RAPORTI I EKSPERTIT SHQYRTUES

Eksperti Shqyrtues	Data e pranimit të ekspertit	Date e dorëzimit të raportit	Nr. i lëndës
Bekim Shabani	**15.10.2026**	**26.10.2026**	**2026/0784**

Titulli i kontratës i dhënë nga autoriteti kontraktues: : Blerja dhe montimi i pompës termike për administratë

Nr. i prokurimit [1]	635-26-7196-5-2-1
Nr i brendshëm	635-26-067-521

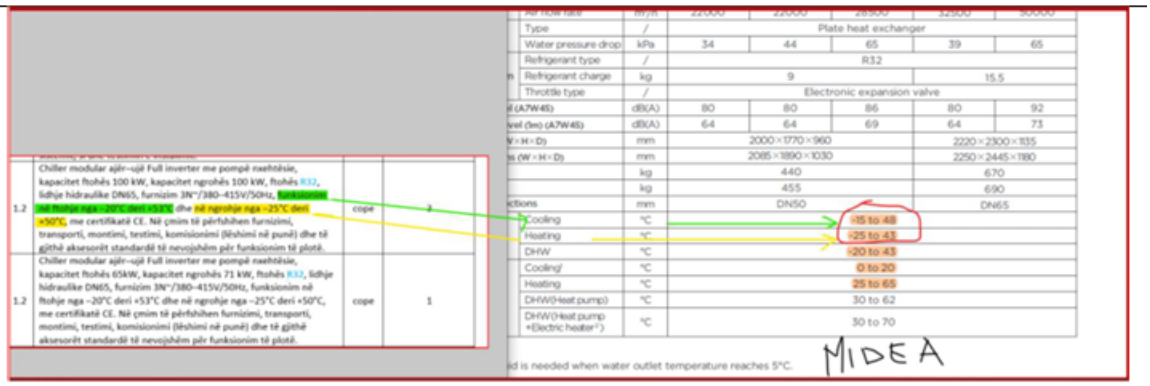
2. Katalogu është vetëm në anglisht (për këtë pretendim AK nuk ka kthyer fare përgjigje) Pjesët relevante të katalogut Haier nuk janë shoqëruar me përkthim në shqip.

3. Paqartësi rreth modelit të ofertuar - VARIANT Në katalog dhe autorizim paraqiten disa modele, përfshirë: CA0070HANH; CA0100HANH; CA0140HANH; ? modele të tjera të serisë EAND. OE në katalog ka nënvizuar edhe modelin CA0140HANH duke tentuar kështu të ofrojë variante për AK dhe duke krijuar pasiguri në produktet e ofertuara. Gjë që e bën automatikisht ofertën variant, dhe variantet janë të papranueshme nga AK në këtë DT.

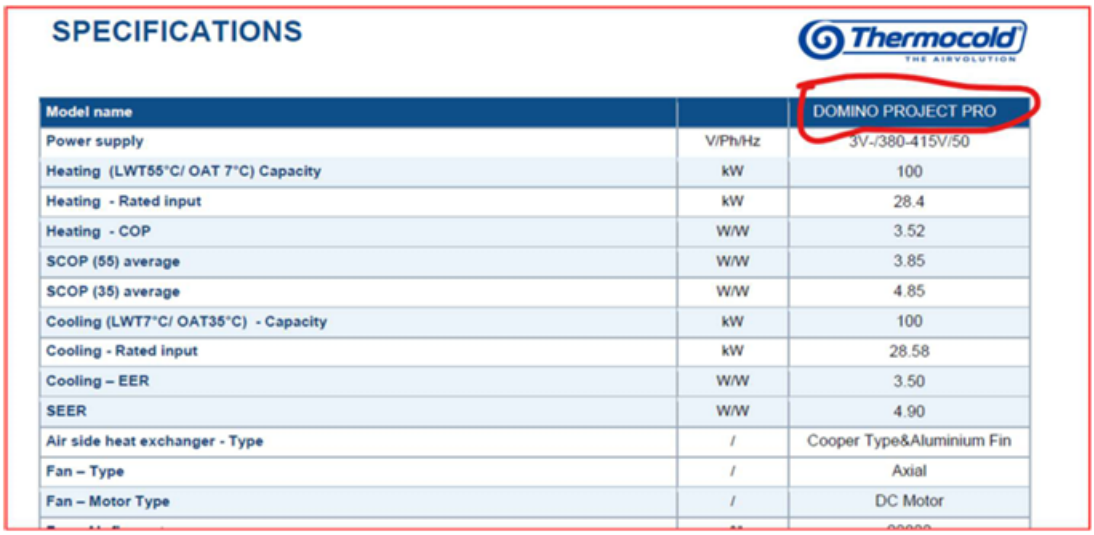
2. Katalogu dhe dokumentet e prodhuesit te modifikuara Nga ekzaminimi i dokumentit

"Katalogu dhe deklarata e prodhuesit", të dorëzuar nga ADETEX SH.P.K., rezulton se dokumenti i paraqitur si katalog teknik nuk është katalogu origjinal dhe standard i publikuar nga prodhuesi Thermocold. Dokumenti është përgatitur dhe modifikuar manualisht për nevojat e ofertës së ADETEX SH.P.K.

Rrjedhimisht, dokumentacioni i dorëzuar nga ADETEX SH.P.K. nuk e përmbush Dëshminë 5, sepse në vend të katalogut ose fletës teknike zyrtare të prodhuesit është dorëzuar një dokument i përgatitur dhe modifikuar manualisht për nevojat e ofertës.

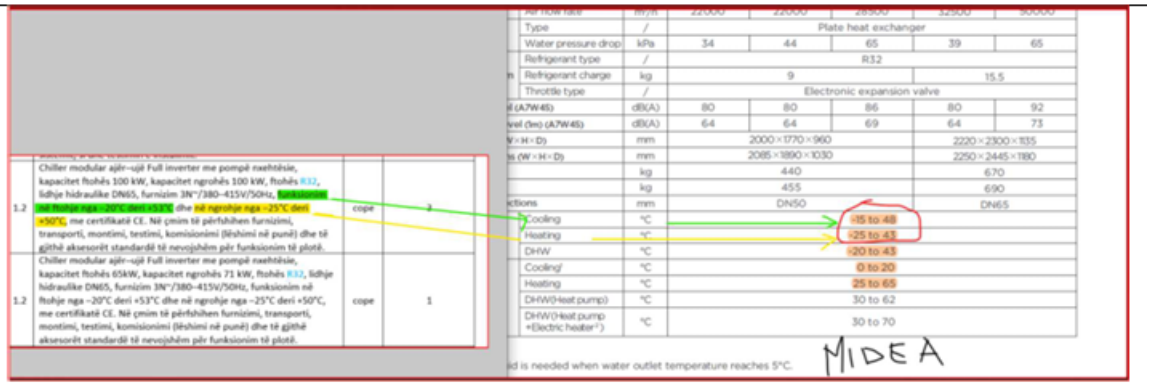
Pretendimi I. Pretendimet ne vazhdim : mospërputhje teknike e produktit Midea (për këtë pretendim AK nuk ka kthyer fare përgjigje) 2B ka nënvizuar modelet: MH-SU75-RN8L; ? MH-SU110-RN8L. Katalogu zyrtar përcakton: Karakteristika Kërkesa e AK-së Katalogu Midea Funksionimi në ftohje –20°C deri +53°C –15°C deri +48°C Funksionimi në ngrohje –25°C deri +50°C –25°C deri +43°C Pra, pajisja Midea: nuk punon deri në –20°C në ftohje; nuk punon deri në +53°C në ftohje; nuk punon deri në +50°C në ngrohje.

Kjo është mospërputhje materiale që del drejtpërdrejt nga katalogu i vetë OE-së. Pra, produktet e ofertuara nuk plotësojnë kërkesat minimale të specifikimit teknik.

Pas shqyrtimit dhe krahasimit të dokumentacionit relevant, përkatësisht katalogut të dorëzuar nga OE me specifikimet teknike të përcaktuara në Dosjen e Tenderit, eksperti shqyrtues vlerëson se katalogu nuk dëshmon përmbushjen e kërkesave teknike të përcaktuara nga Autoriteti Kontraktues. Rrjedhimisht, duke qenë se dokumentacioni i dorëzuar nuk dëshmon përputhshmërinë e produktit të ofertuar me kërkesat e Dosjes së Tenderit, eksperti vlerëson se pretendimi ankimor **është i bazuar.**

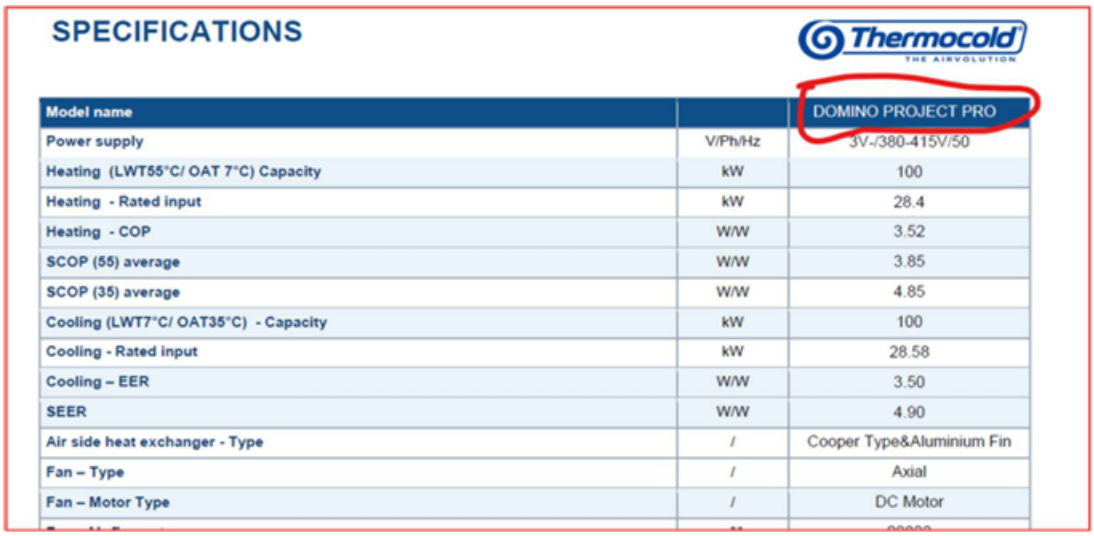
Pertendimi II. Katalogu dhe dokumentet e prodhuesit te modifikuara Nga ekzaminimi i dokumentit "Katalogu dhe deklarata e prodhuesit", të dorëzuar nga ADETEX SH.P.K., rezulton se dokumenti i paraqitur si katalog teknik nuk është katalogu origjinal dhe standard i publikuar nga prodhuesi Thermocold. Dokumenti është përgatitur dhe modifikuar manualisht për nevojat e ofertës së ADETEX SH.P.K.

Rrjedhimisht, dokumentacioni i dorëzuar nga ADETEX SH.P.K. nuk e përmbush Dëshminë 5, sepse në vend të katalogut ose fletës teknike zyrtare të prodhuesit është dorëzuar një dokument i përgatitur dhe modifikuar manualisht për nevojat e ofertës.

Pas shqyrtimit dhe krahasimit të dokumentacionit relevant, përkatësisht katalogut të dorëzuar nga OE me specifikimet teknike të përcaktuara në Dosjen e Tenderit, eksperti shqyrtues vlerëson se katalogu nuk dëshmon përmbushjen e kërkesave teknike të përcaktuara nga Autoriteti Kontraktues. Rrjedhimisht, duke qenë se dokumentacioni i dorëzuar nuk dëshmon përputhshmërinë e produktit të ofertuar me kërkesat e Dosjes së Tenderit, eksperti vlerëson se pretendimi ankimor **është i bazuar.**
